INFORME SEMANAL No. 9

ETAPA DE PRE CONSTRUCCION
SEMANA DEL 14 AL 20 DE ABRIL DE 2025

Nombre del Proyecto: CAMPAMENTO PARA MUJERES MAR VERDE EN COLONIA AGRICOLA DE ACACIAS (META)

Número de Contrato: USPEC-CTO-293-2024

Diseño arquitectura básica Edifico Asadero propuesta:

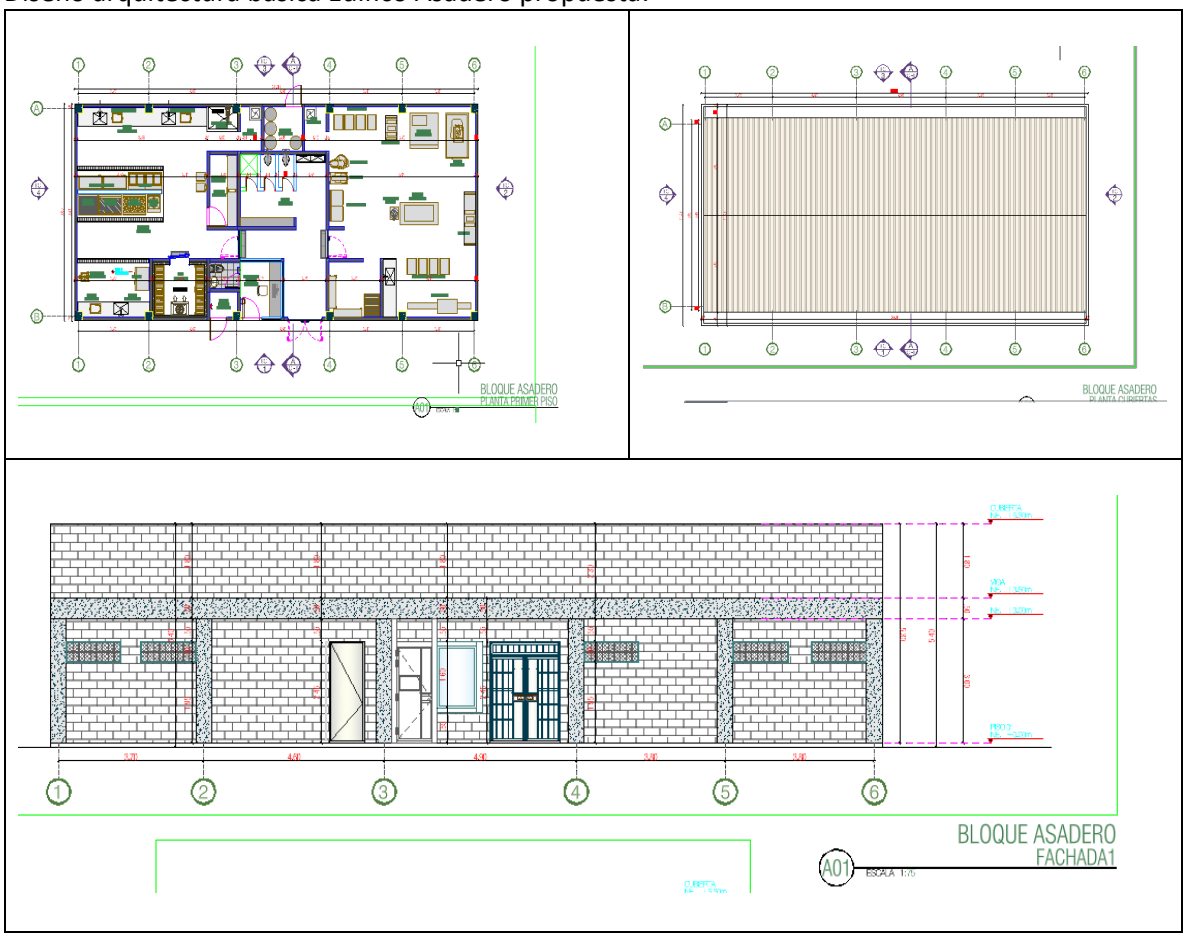
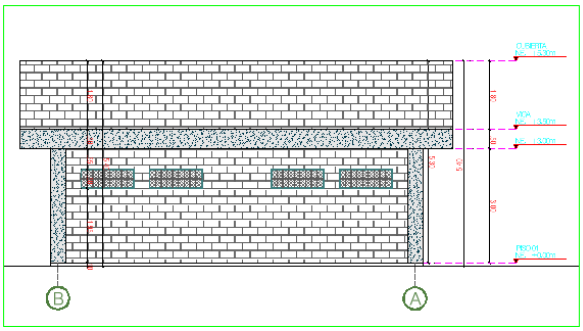
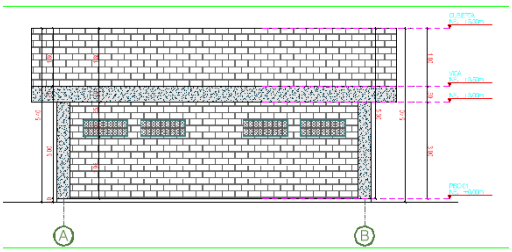
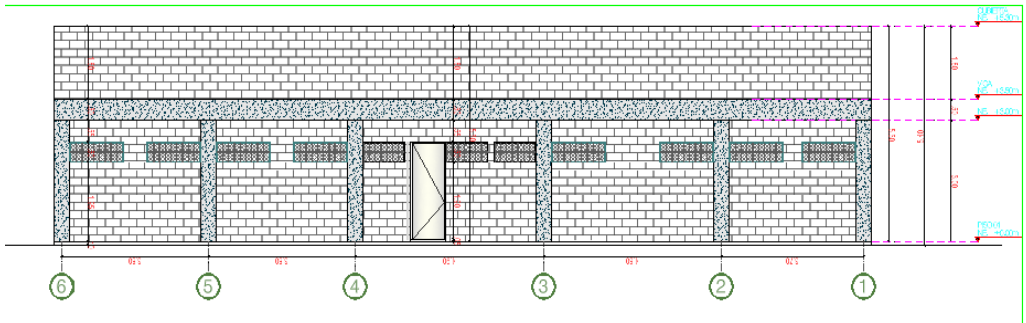
Asadero		
Revisión de diseño básico	27/03/2025	• Se adiciona eje • Adición de eje. Modificación de los pórticos. • Se incluye la repostería • Se implementa el área de lavandería.
	24/03/2025	• Modelo revit
	31/03/2025	• Incorpora 2 shuts de basura en asadero • Se amplía en 64 m2 por la incorporación del área de Repostería • USPEC modifica la ubicación de equipos en el área de repostería para optimizar espacios
	07/04/2025	• Verificación de espacios • Pendiente revisión de espacios de alimentos por Sanidad
	09/04/2025	• ENT-25-006068 Propuesta Asadero y Repostería

Diseño arquitectura básica propuesto Alojamiento de Guardianas:

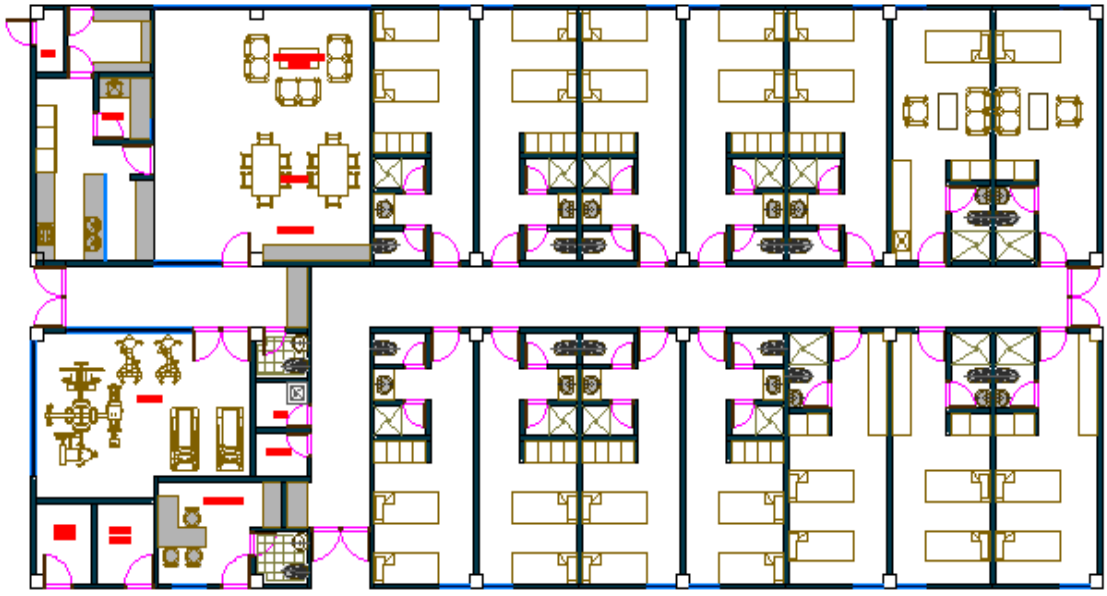
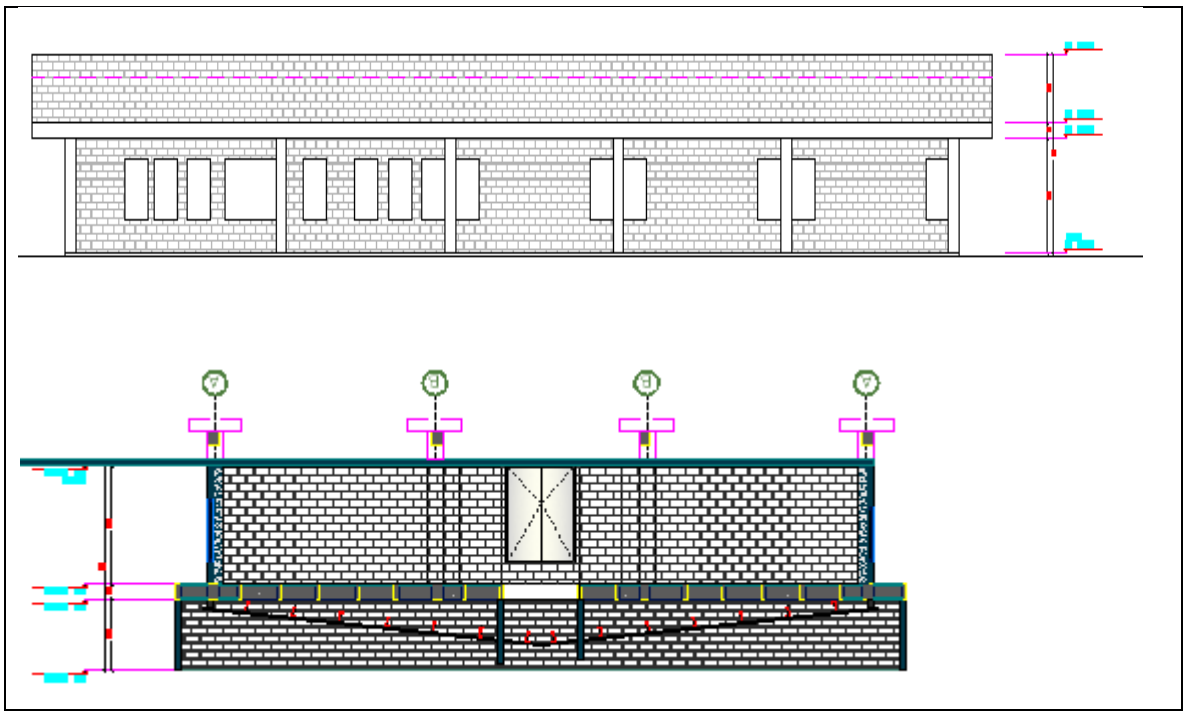
Alojamiento de guardianas		
Revisión de diseño básico	27/03/2025	• Ampliación de requerimientos por INPEC: nueve habitaciones de cuatro personas (36 en total), tres habitaciones de acomodaciones dobles para seis suboficiales y dos habitaciones con acomodación sencilla para dos oficiales. Es un alojamiento para 44 personas
	07/04/2025	• Revisión de ubicación – Ingreso, salida conectada con vía articular • Cocina con acceso por parte externa, cambiar de sitio para garantizar ventilación por el uso de gasodomesticos. • Solicitud de redistribución de espacios de alojamiento, comedor y gimnasio. • Pendiente nueva revisión y aprobación
	10/04/2025	• Cocina hacia el exterior • Comedor y sala de estar hacia el interior • Gimnasio con puerta doble para ingreso de máquinas: 2 caminadoras, 2 elípticas, 1 maquina multifuerza. Colocar claraboya para optimizar iluminación.

Diseño arquitectura básica propuesta edificio de Sanidad

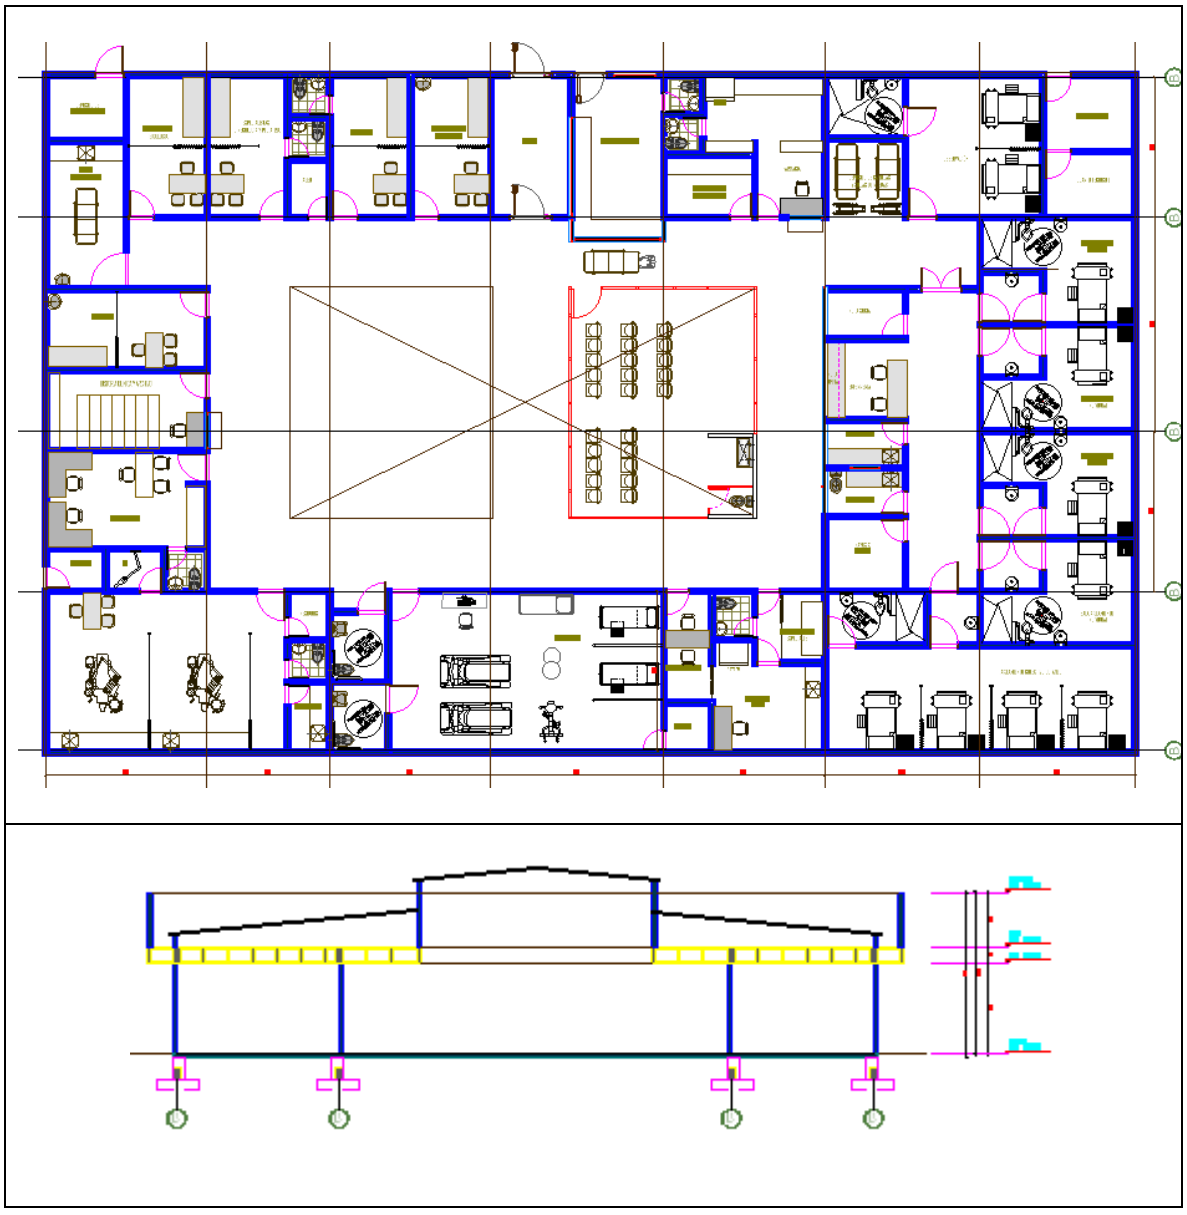
Sanidad		
Revisión de diseño básico	27/03/2025	• Se comentan las modificaciones que tendrá el área de Sanidad, solicitando los requerimientos arquitectónicos al USPEC. • Se informa que se deberá tener en cuentas espacios para la atención médica de menores y espacio para un profesional de pediatría. • Se revisarán las especificaciones con los especialistas INPEC el 28/03/2025
	28/03/2025	• Se revisaran las especificaciones con los especialistas de INPEC el 04/04/2025
	07/04/2025	• Revisión espacios de consulta telemedicina y enfermería, consultorio de ginecología, pediatría y procedimiento, especialistas en psicología. • Revisión de zona de archivo de historia clínica, administración y • Revisión de 2 unidades de odontología. • Zona de esterilización debe ser solo en odontología para evitar cruce de contaminación • Espacio de fisioterapia debe llevar un baño de movilidad reducida, depósito de implementos, y se debe ampliar el espacio • Espacio de Toma de muestras debe llevar cubículo de toma de muestras. Se debe retirar la sala de espera, informa que lo colectiva se hace en patio. Los desechos patógenos se sacan a diario, deben quedar en una esquina para que no haya cruce entre la entrada y la salida • Zona de rayos x, se informa que es portátil • Farmacias: Deben existir 2 farmacias, 1 para medicamentos normales donde debe haber espacio para medicamentos vencidos y farmacia de control especial para medicamentos psiquiátricos. • Consultorios de psiquiatría: deben haber 2

• Zona de Aislamiento debe tener puerta de observación: Aislamiento colectivo cutáneo debe estar separado de aislamiento respiratorio y se debe colocar puerta de separación con observación. Debe haber una central de enfermería.
	10/04/2025	• Consultorio adicional para psiquiatría • Recomendación de claraboyas en los pasillos para ventilación natural

DIER y Maternas revisado en reuniones de diseño

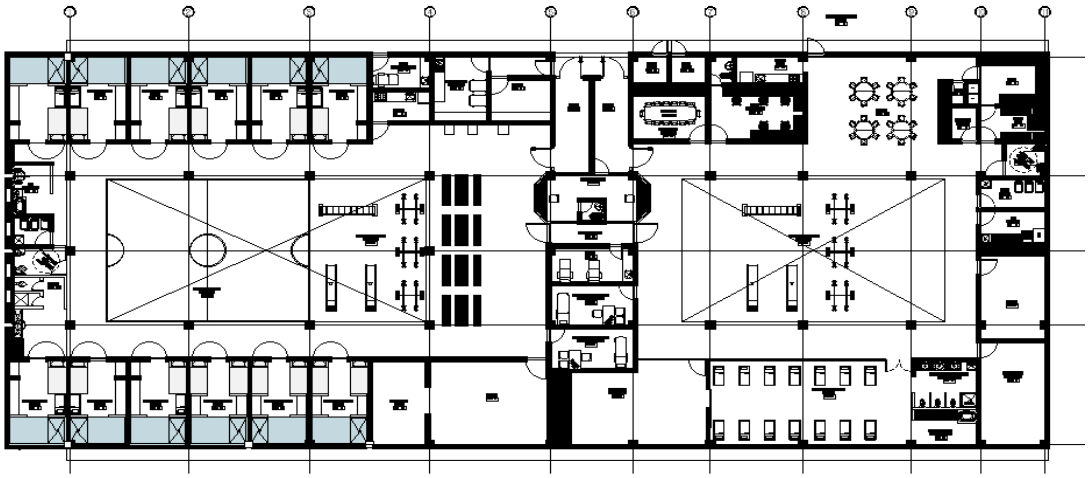
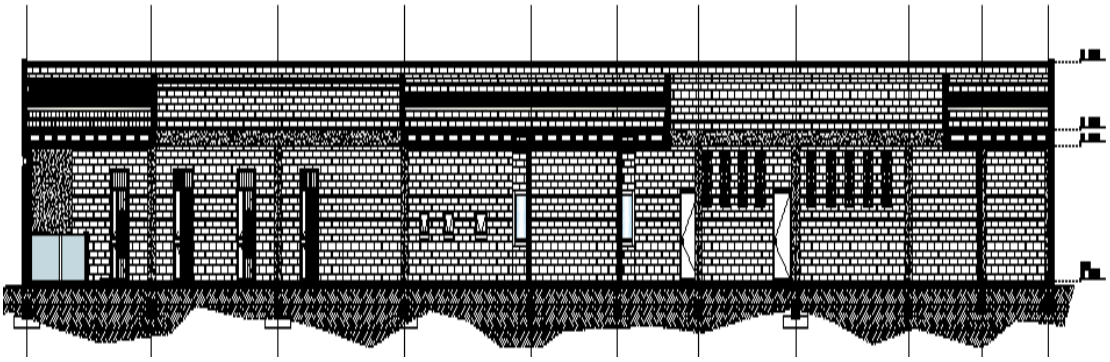
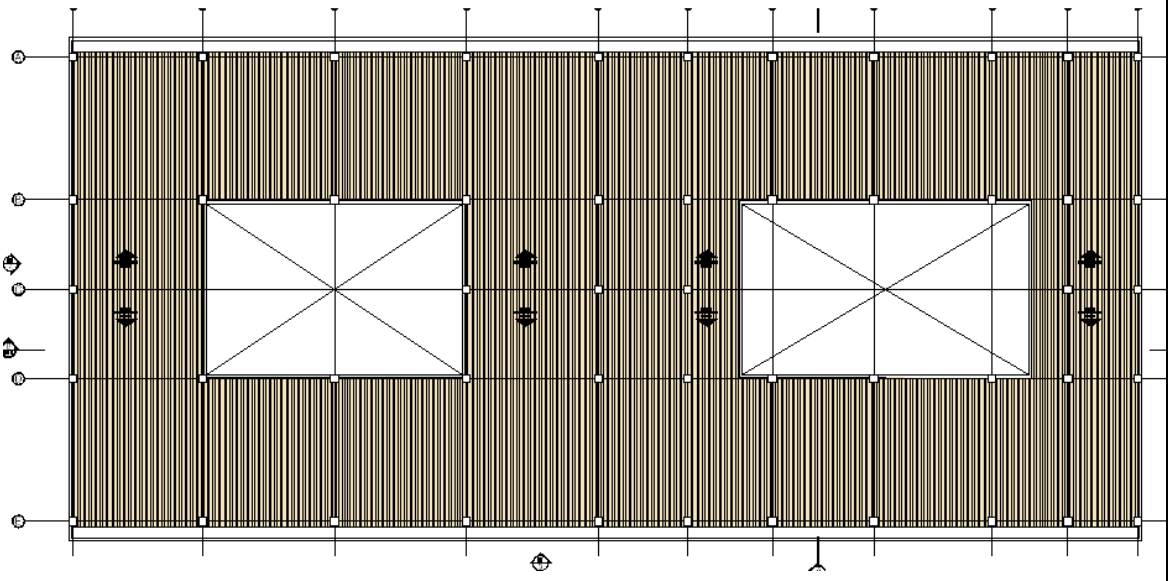
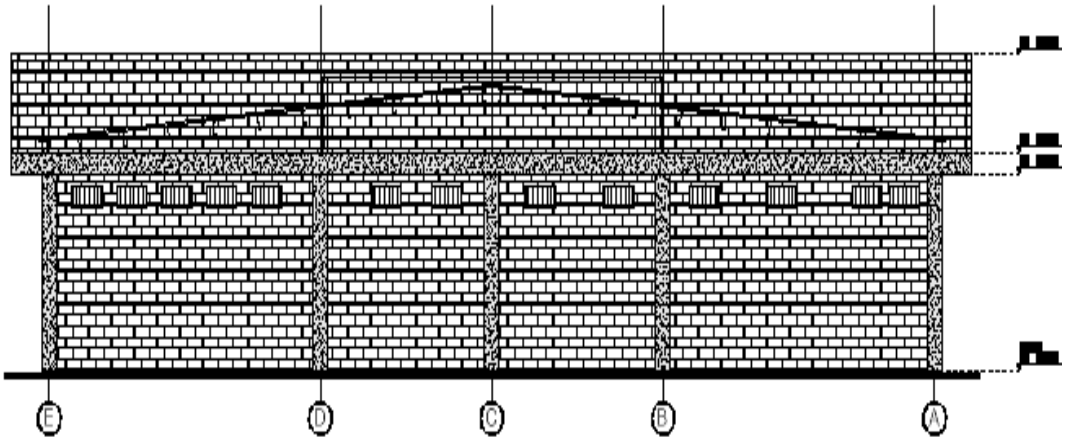
DIER y Maternas		
Revisión de diseño básico	13/03/2025	Revisión de diseño básico
	27/03/2025	Se aclara: • DIER se encarga de la atención de menores, • Materna se encarga de las madres gestantes • Se define Maternas en bloque de concreto
	07/04/2025	• Tiene 15 celdas de 1 solo camastro en forma de mueble • Con mesón o mueble de cambio de pañales, ducha, sanitario y lavamanos • En área de niños el sanitario debe ser tipo infantil • Debe tener baño para personas de movilidad reducida, cuarto de lactancia con puerta por fuera, área para comedor de expendio y suministro de alimentos • Debe tener Esclusa para paso de los niños al área del jardín • Debe tener Ludoteca y consultorio multifuncional • Área de descanso para los niños, zona de gateo • Cocina y comedor con shut • Diseño aprobado por Sanidad
	10/04/2025	• Salida para huerta en la zona infantil • Se debe validar dimensión para que no quede tan pegada a Pabellón de mujeres • Para aprobación de ICBF: 9 celdas individuales para madres gestantes, 3 celdas dobles para madres gestantes, total 15 cupos. • Cabecera de cunas no deben quedar hacia la regadera

Diseño arquitectura básica propuesta Garitas

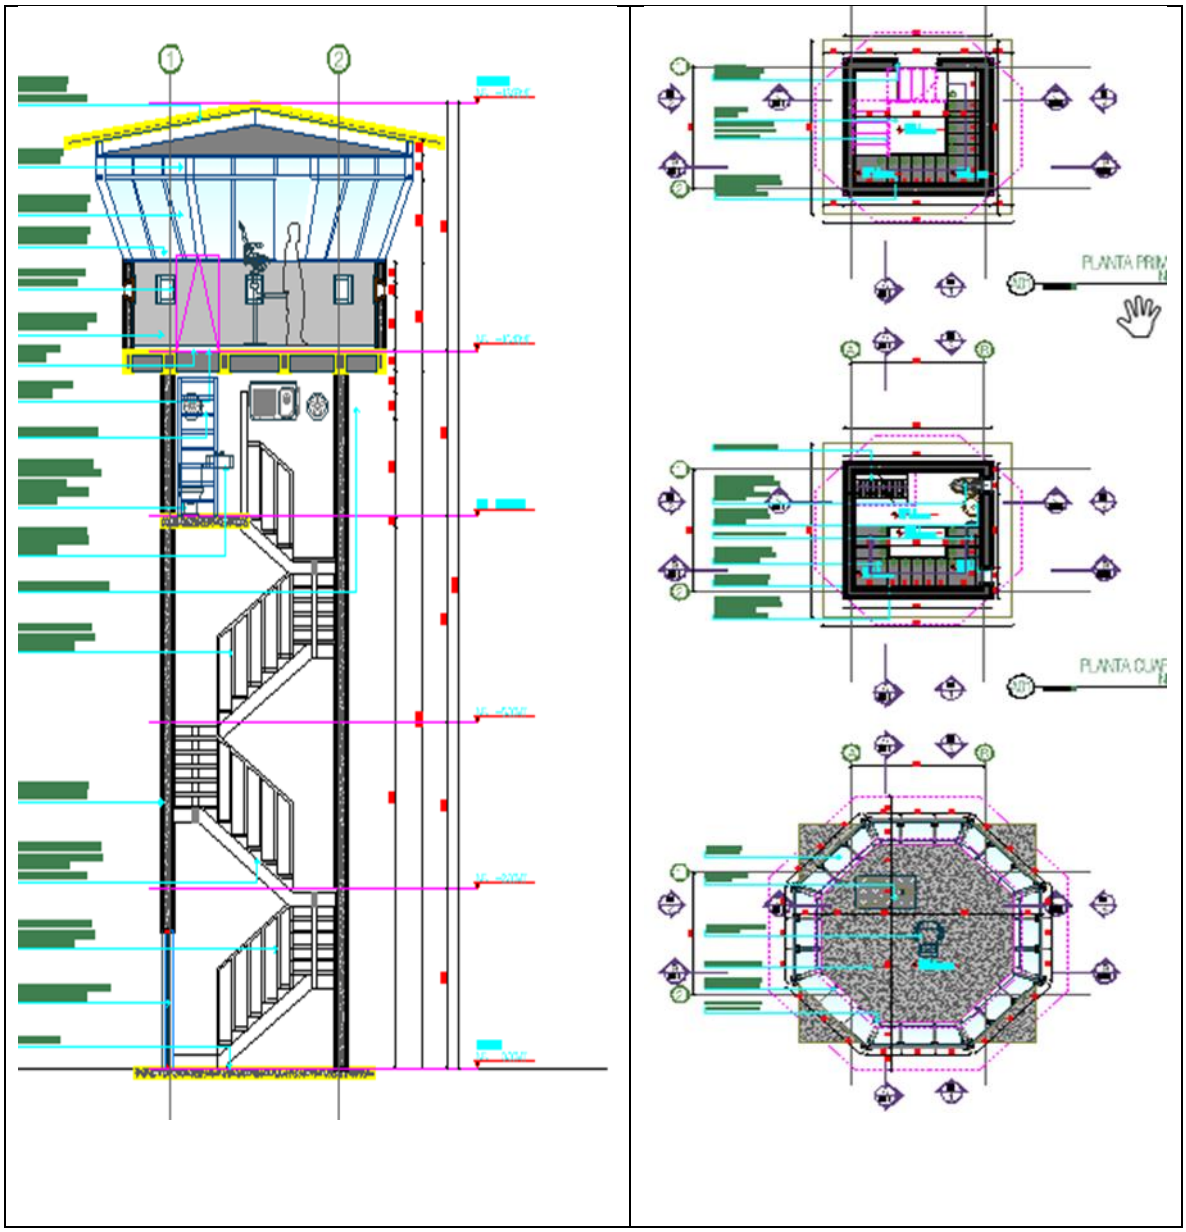
Garitas		
Revisión de diseño básico	07/04/2025	• Necesita visual de 100 m para su funcionamiento • Debe ser revisado con seguridad de la Colonia y el INPEC • Pendiente de revisión
	10/04/2025	• Nivel de piso debe coincidir con el techo del edificio más alto • Se presenta modelo con estructura cuadrada y parte superior octogonal • Pendiente definir ubicación por Seguridad

Diseño arquitectura básica propuesta Reseñas

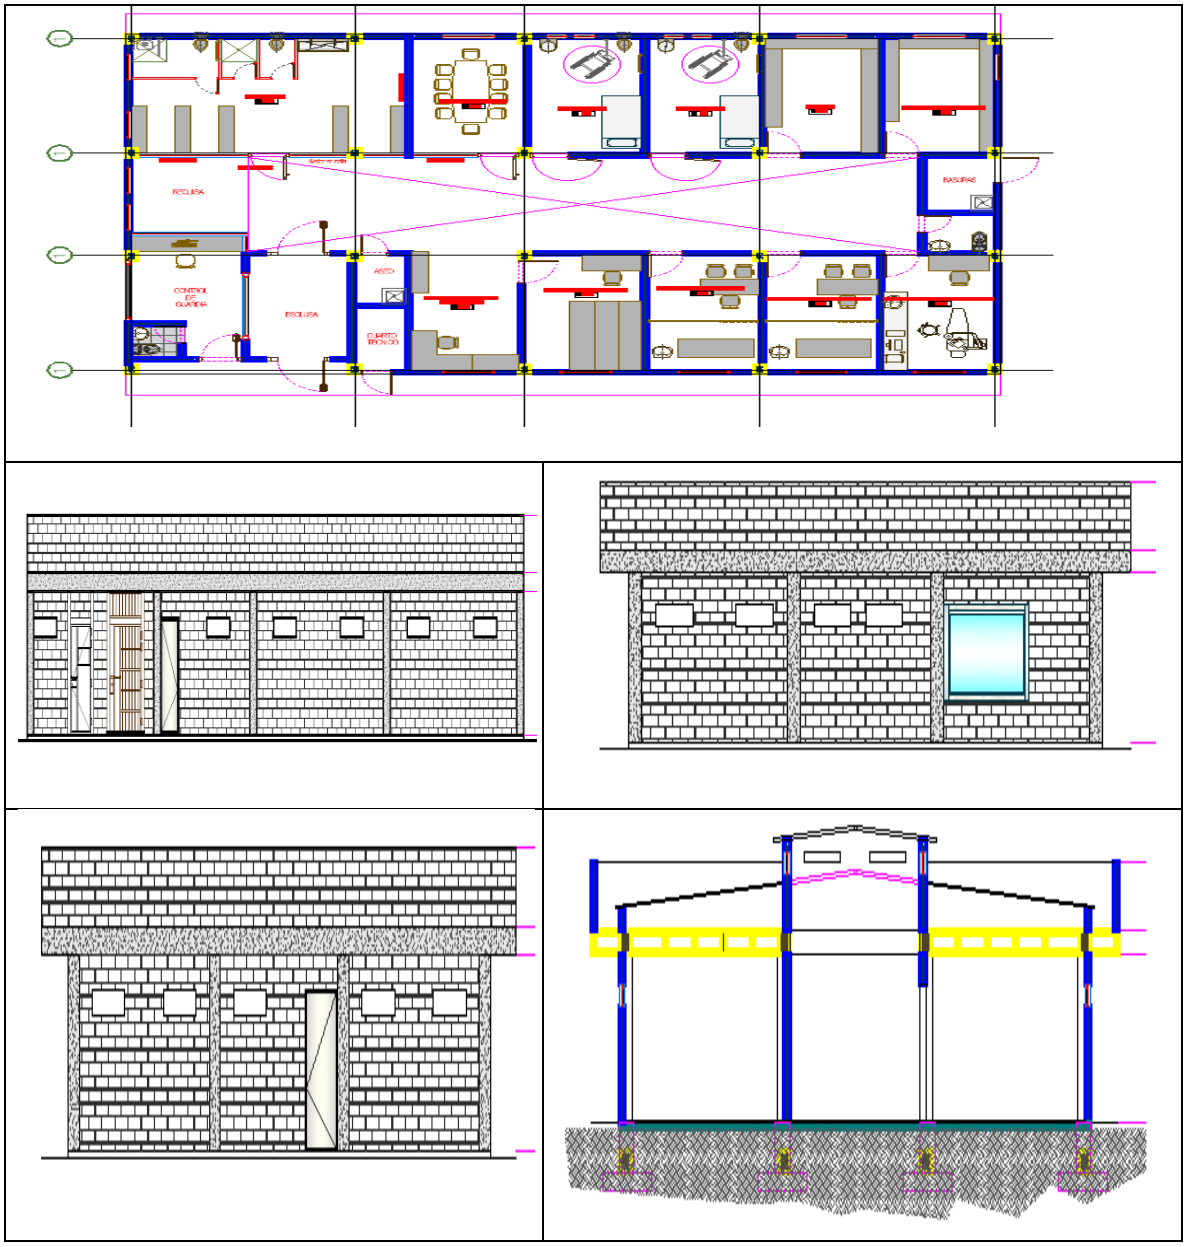
Reseñas		
Revisión de diseño básico	07/04/2025	• Implementar depósito de pertenencias • Quitar barbería porque es instalación para mujeres • Ajustar el tamaño • En ingreso debe haber: reseña psicológica, médica y odontológica
	10/04/2025	• Edificio solicitado por INPEC
